三原燃 第21-0478号
令和3年11月22日

三菱原子燃料株式会社の核燃料物質の加工の事業に係る
保安規定の変更認可申請書の一部補正について

加工施設保安規定変更認可申請書の一部補正

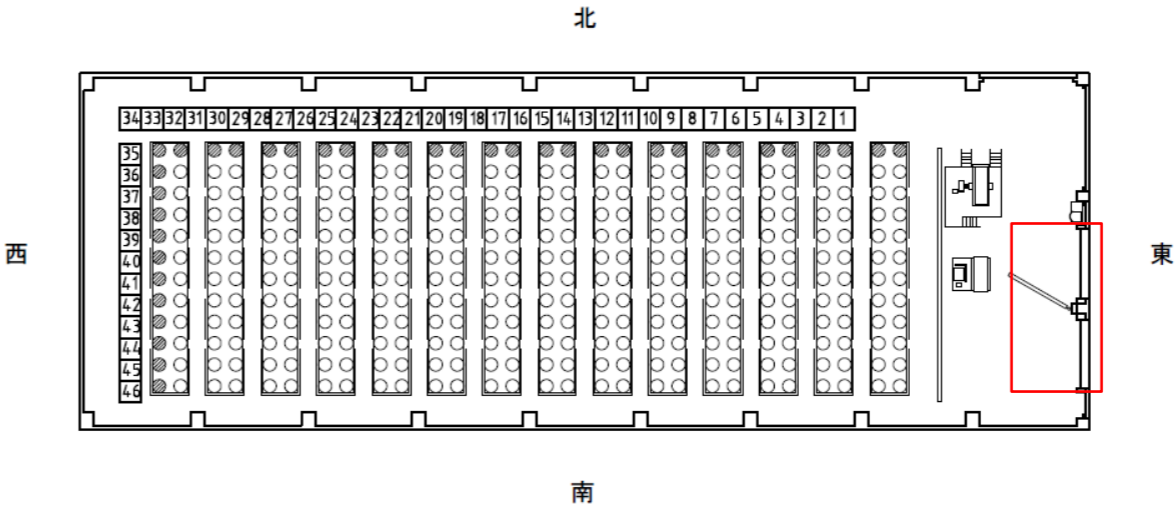
補 正 前 (令和3年9月9日付け申請)	補 正 後	変 更 理 由
<p>第4図(2) 変更なし</p>	<div style="text-align: center;">  </div> <p>□ : 粉末輸送容器 (再生濃縮ウランを除く濃縮, 天然, 劣化ウランに限る。ビルドアップ期間1年までは2段以下。ビルドアップ期間を制限しない場合は1段以下。)</p> <p>○ : UF₆ シリンダ</p> <p>上記 □1~□46 のいずれかに粉末輸送容器を置く場合は, ⊙のシリンダ貯蔵ピットに蓋をしてUF₆ シリンダの貯蔵はしない。</p> <p>※ビルドアップ期間とは, 六ふっ化ウランが蒸発してシリンダから取り出されてからの経過期間をいう。</p> <p style="text-align: center;">第4図(2) 原料貯蔵所 ウラン粉末・六ふっ化ウラン貯蔵エリア図</p>	<p>○記載の適正化(1)</p>

第2図(3) 管理区域の区分図(工場棟2階)

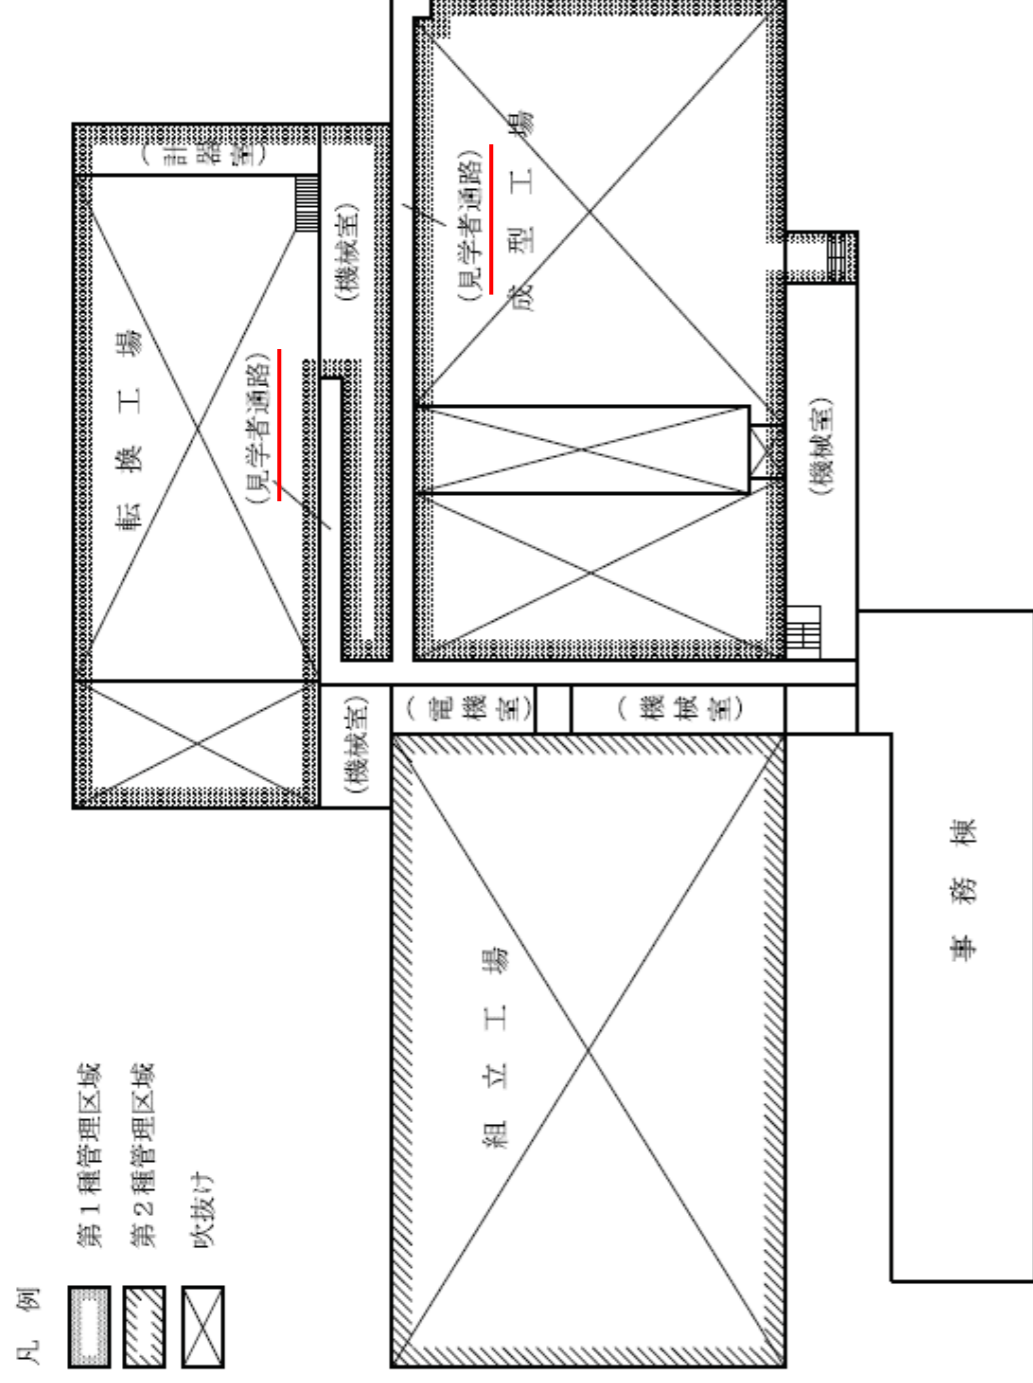
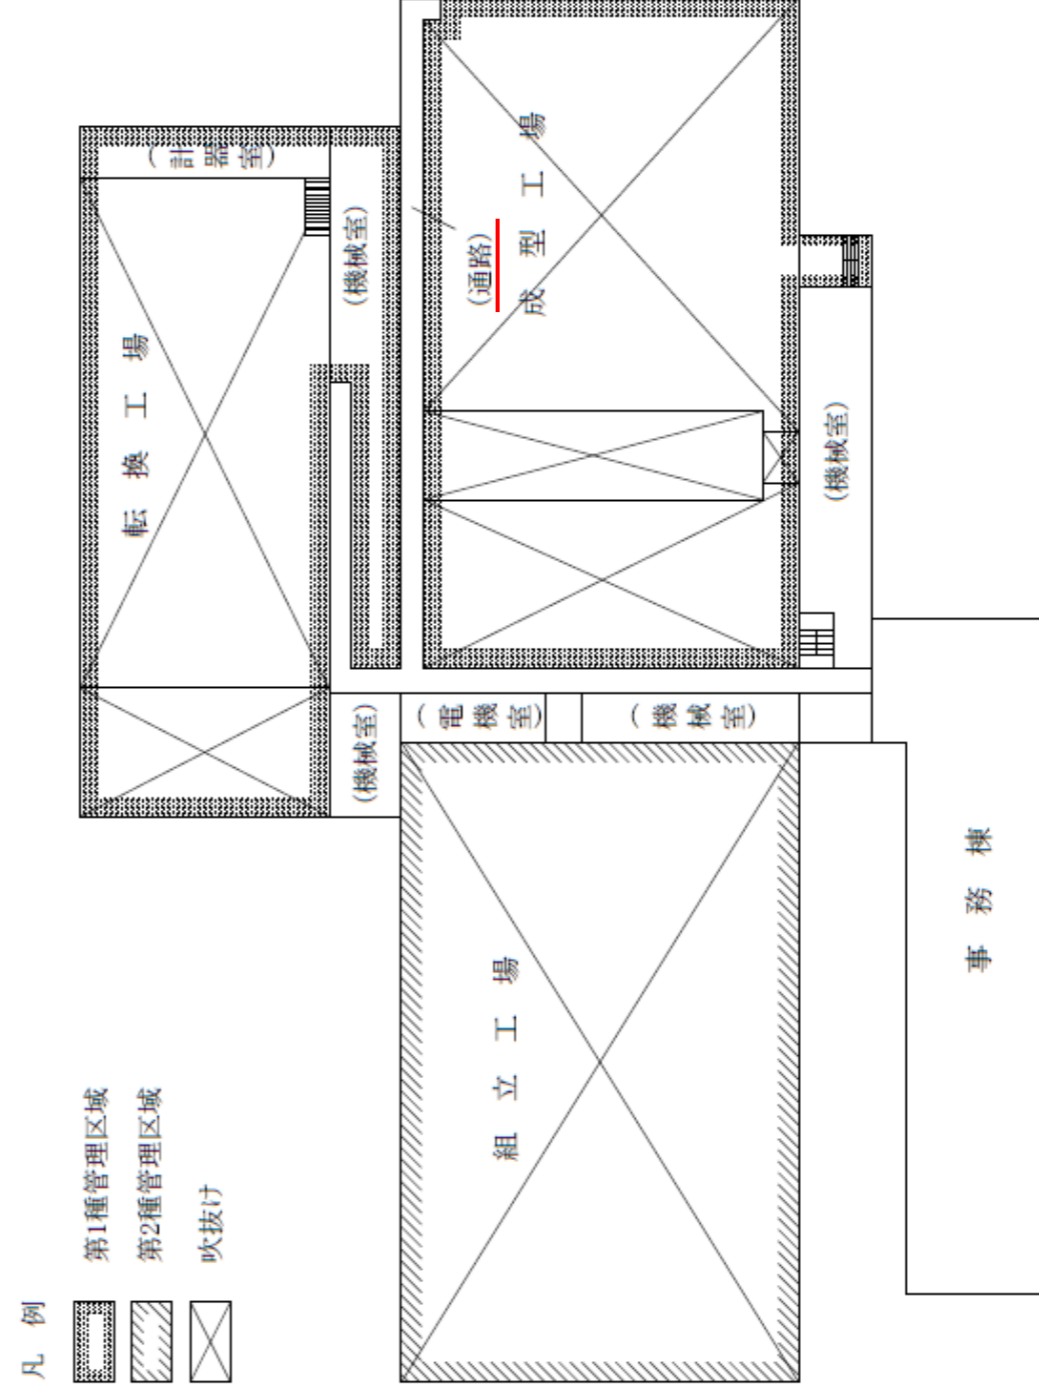
変 更 前 (令和3年3月16日付け認可)	変 更 後	変 更 理 由
		<p>○記載の適正化(事業許可、設工認内容の反映)</p> <ul style="list-style-type: none"> ・廃棄物一時貯蔵所に前室設置(第2種管理区域) ・原料倉庫前室を第2種管理区域化 ・第1、第2廃棄物倉庫及び汚染機材保管倉庫撤去 ・組立工場飲水泉移設に伴い削除 ・間仕切り等の適正化 ・部屋名称を適正化 ・空シリンダを保管する場合はフェンス境界から距離を置くことを記載 ・シリンダ置場を空シリンダ置場に適正化

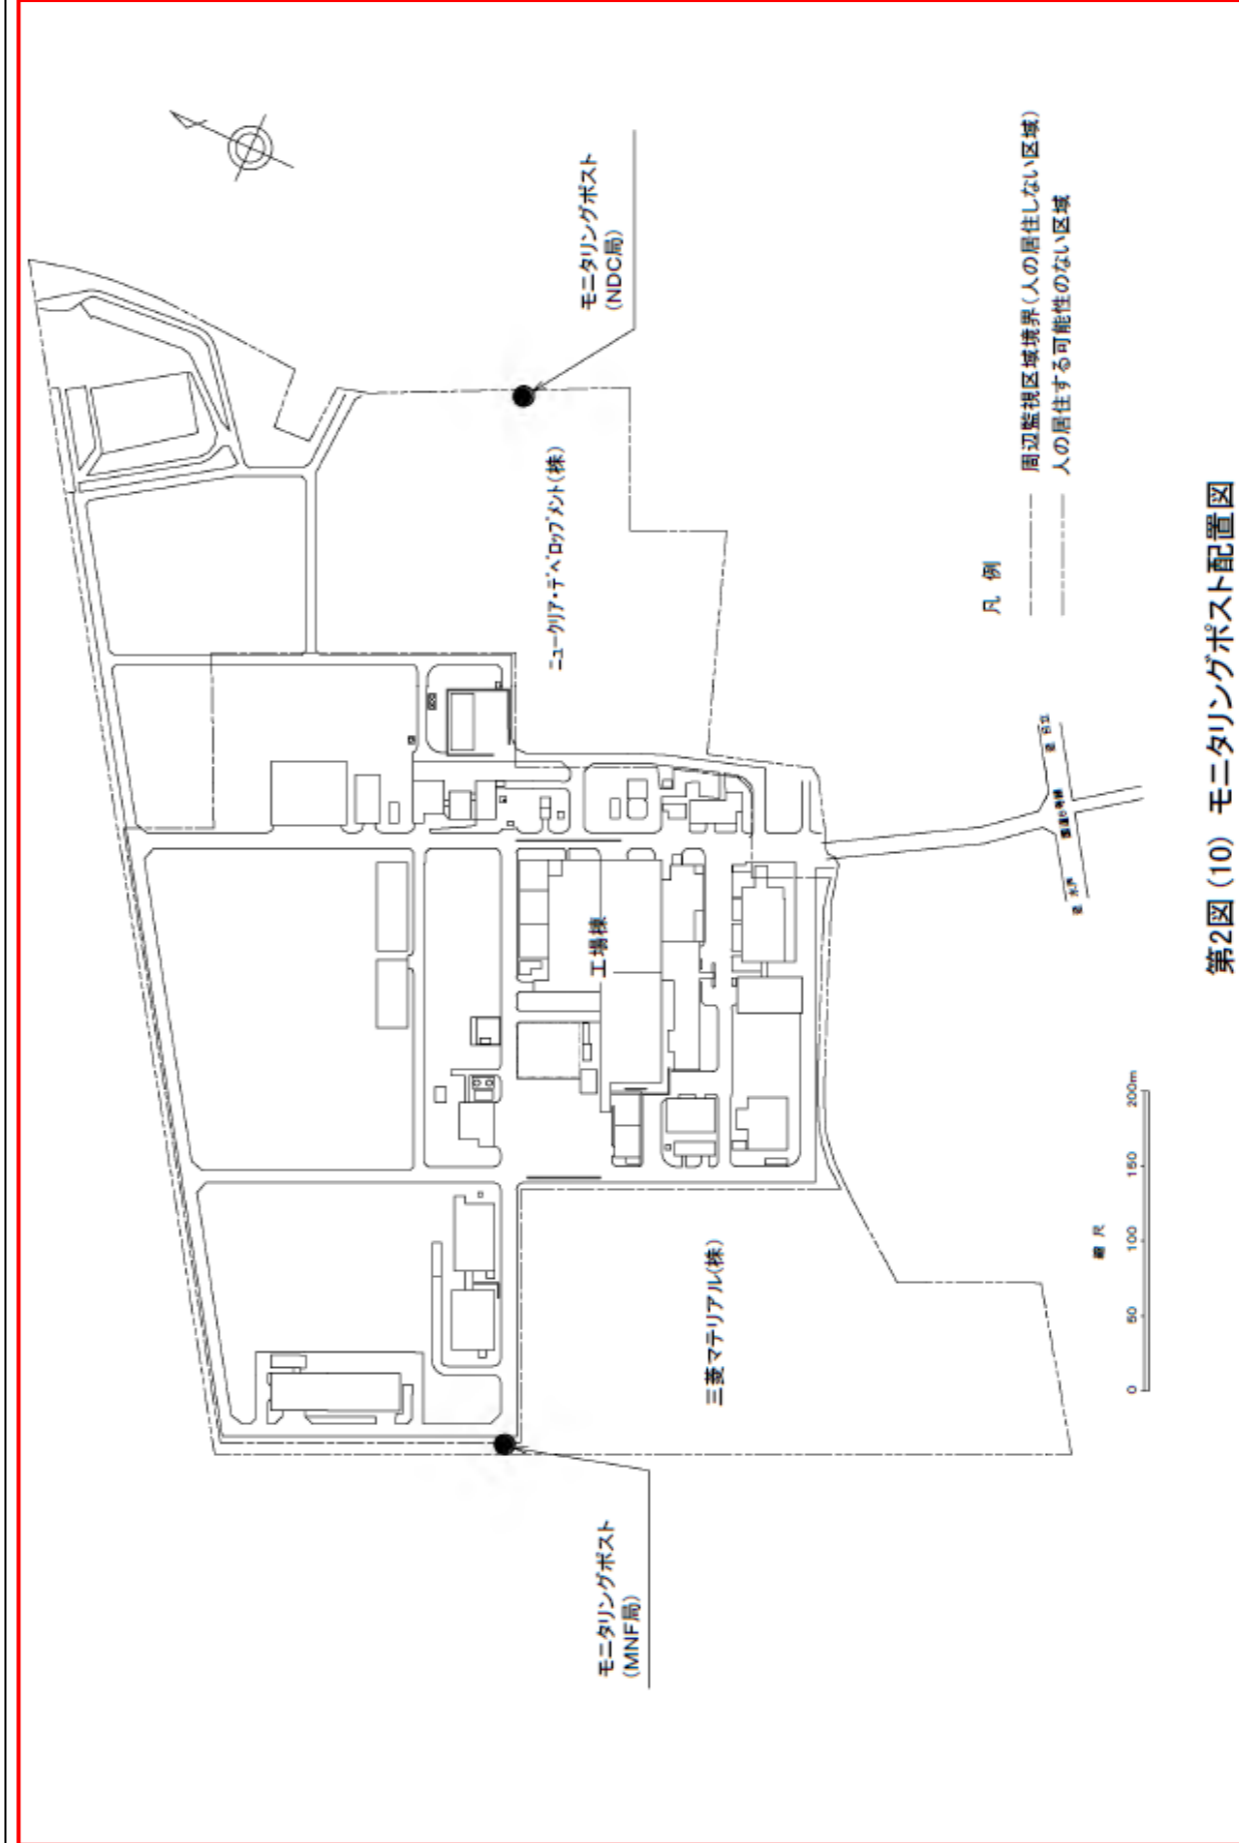
- 新規追加（事業許可、設工認内容の反映）
- ・モニタリングポストの設置場所を明確化。

第3図(1) 転換工場,第2核燃料倉庫,除染室・分析室 台車及び電動リフト使用エリア図

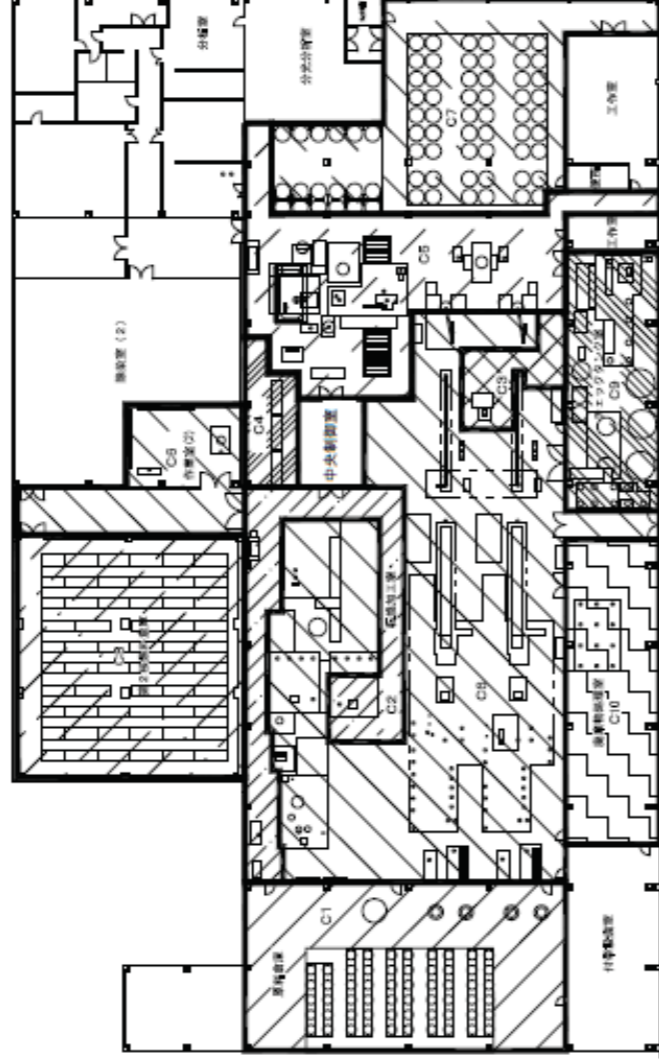
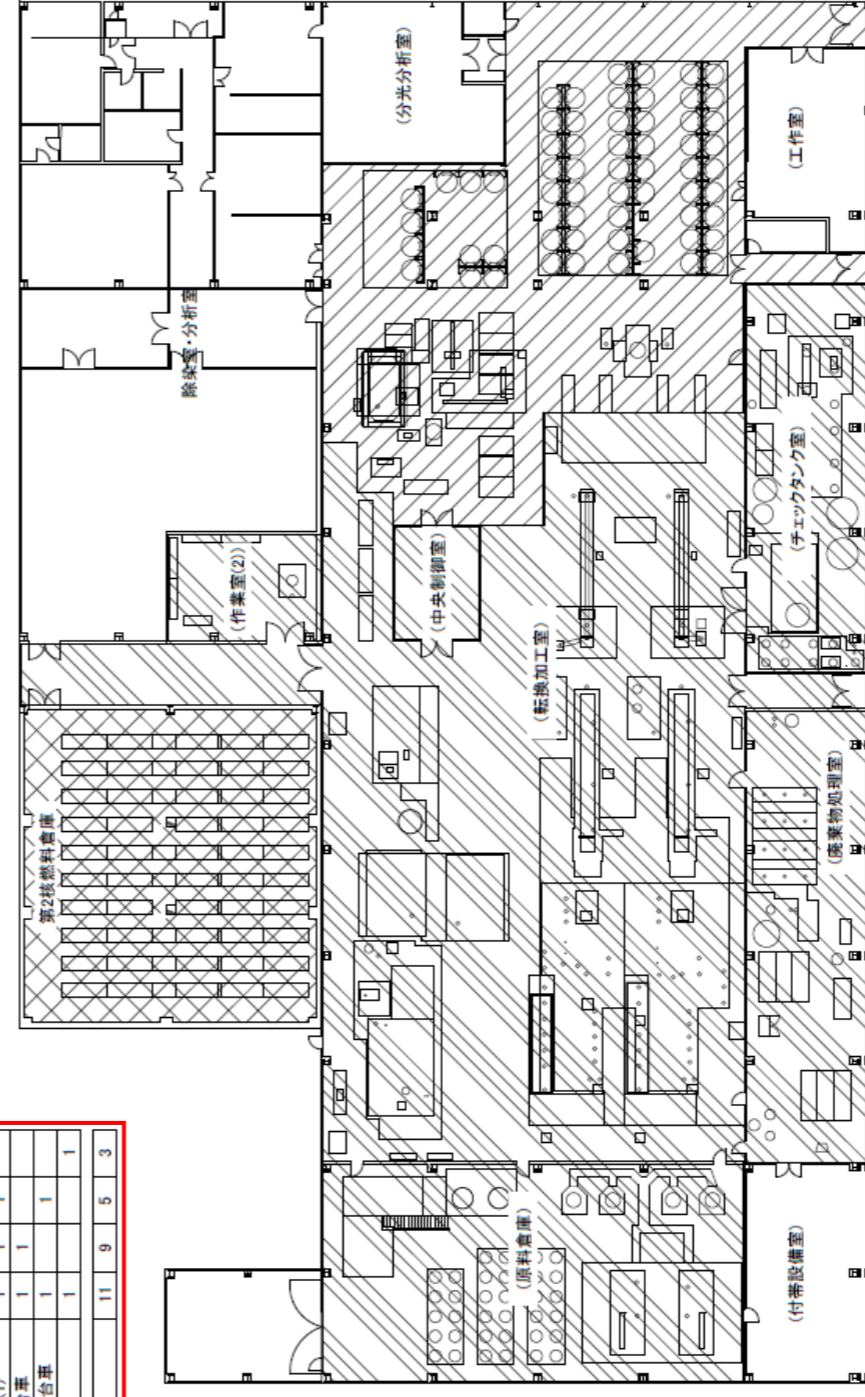
- 記載の適正化 (事業許可、設工認内容の反映)
- ・台車及び電動リフト使用エリアの適正化
- ・台車名称の適正化

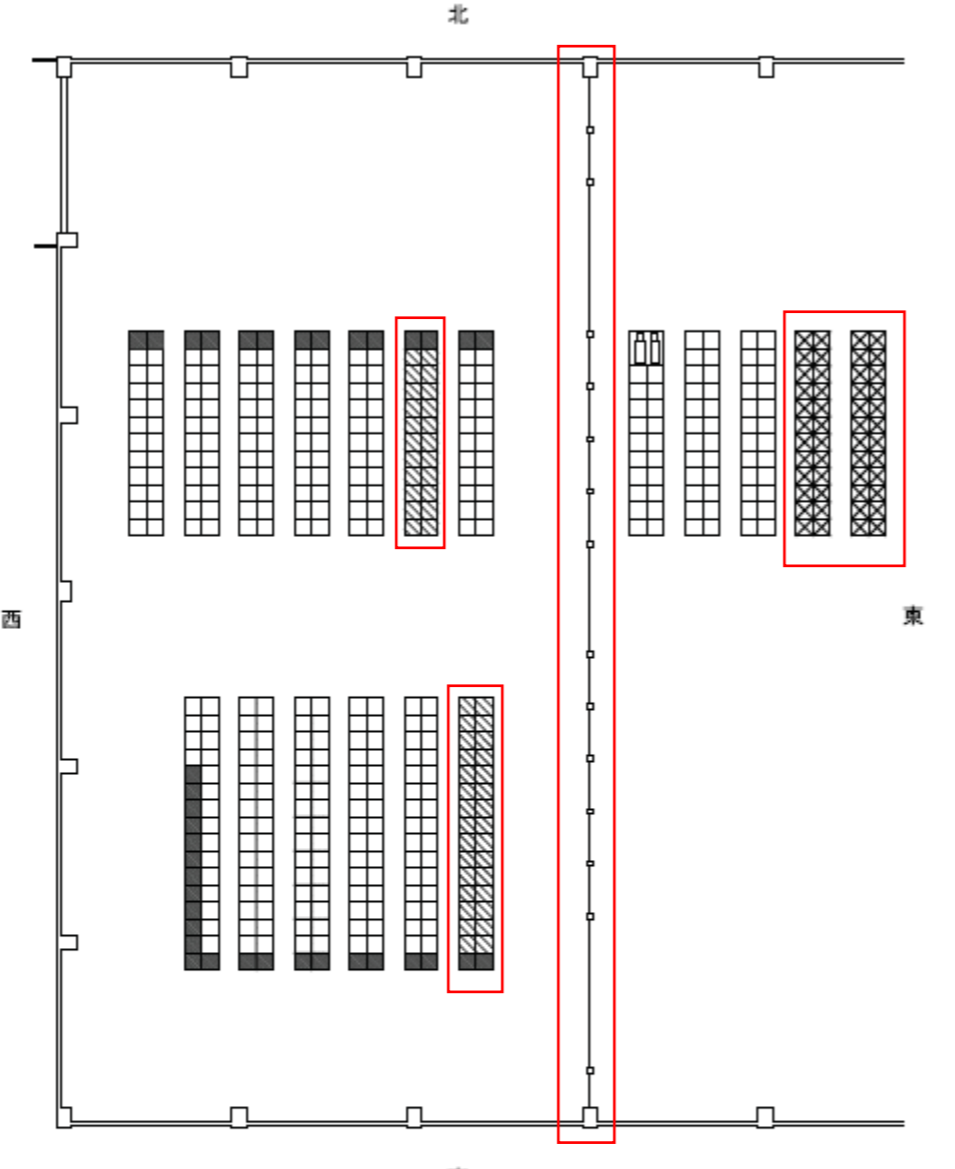
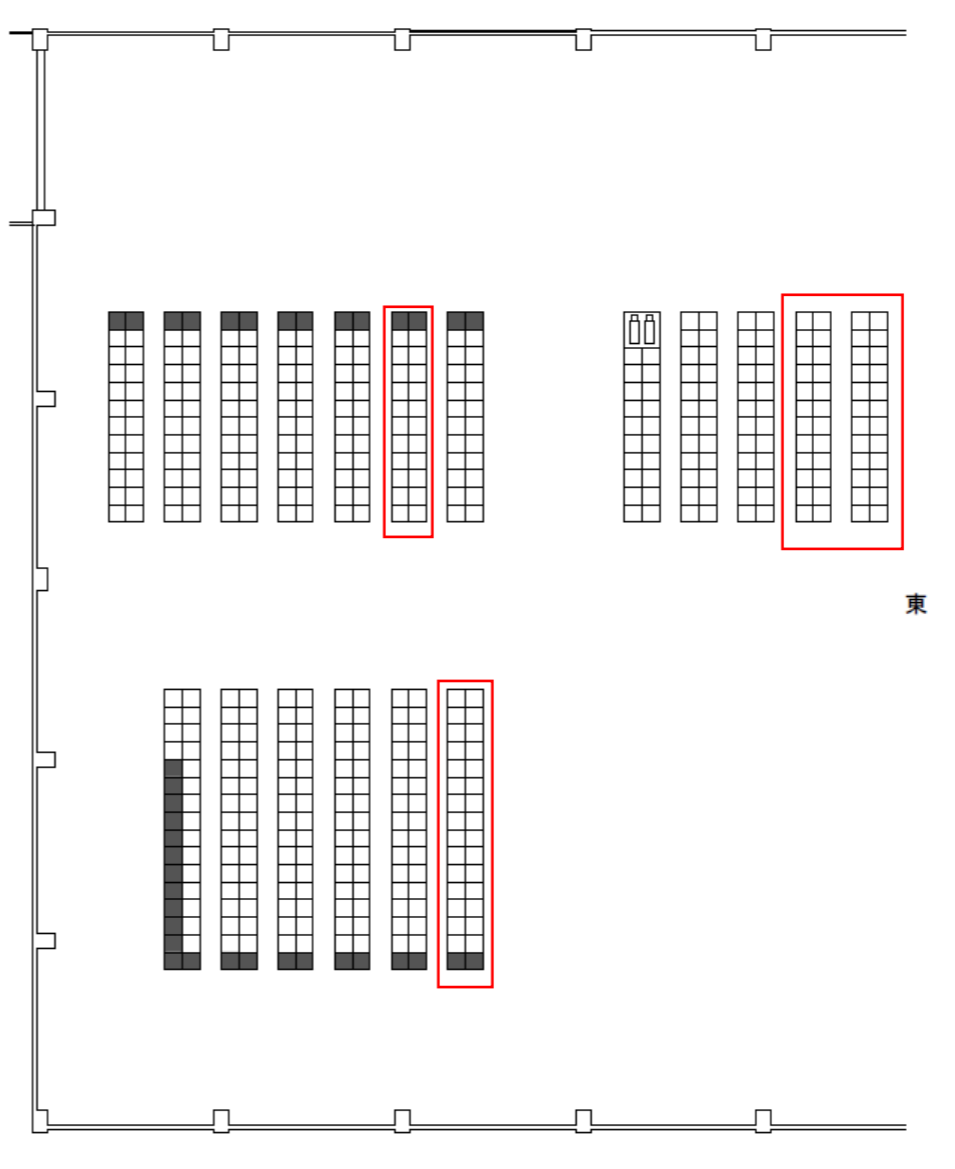
変更前 (令和3年3月16日付け認可)	変更後	変更理由
なし		○新規追加 (事業許可、 設工認内容の反映) ・構内運搬車 運搬エリ ア及び経路図を追加

第4図（8） 加工棟 粉末貯蔵室(1) 再生濃縮ウラン貯蔵エリア図

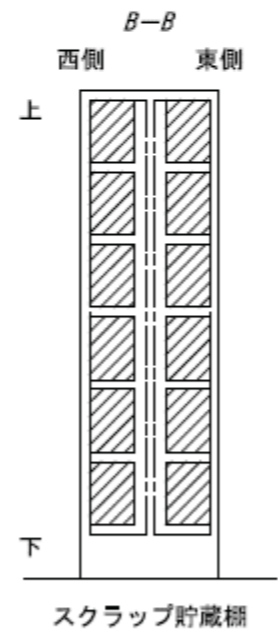
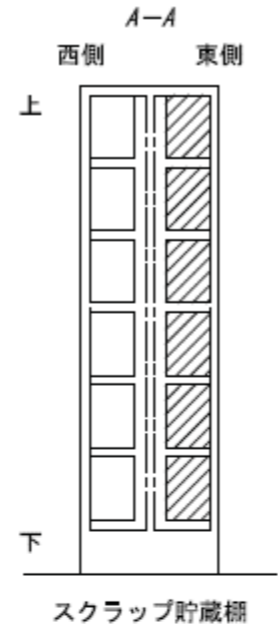
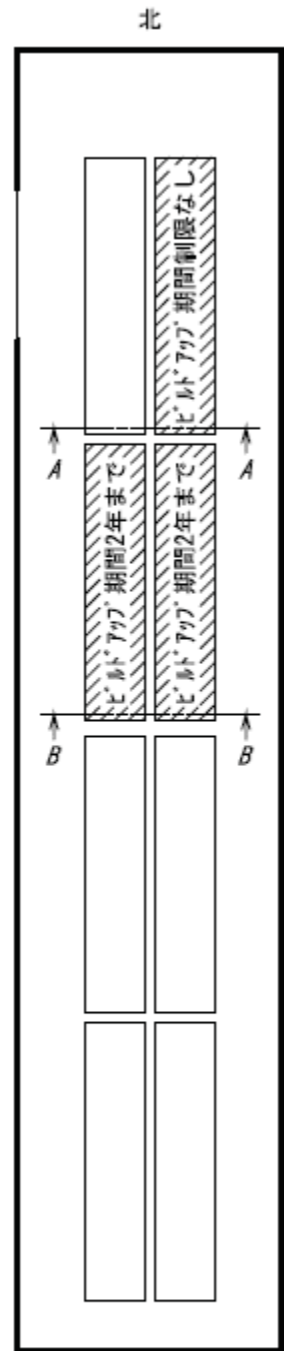
削除（以下、図番号繰り上げ）

○記載の適正化（事業許可、設工認内容の反映による削除）
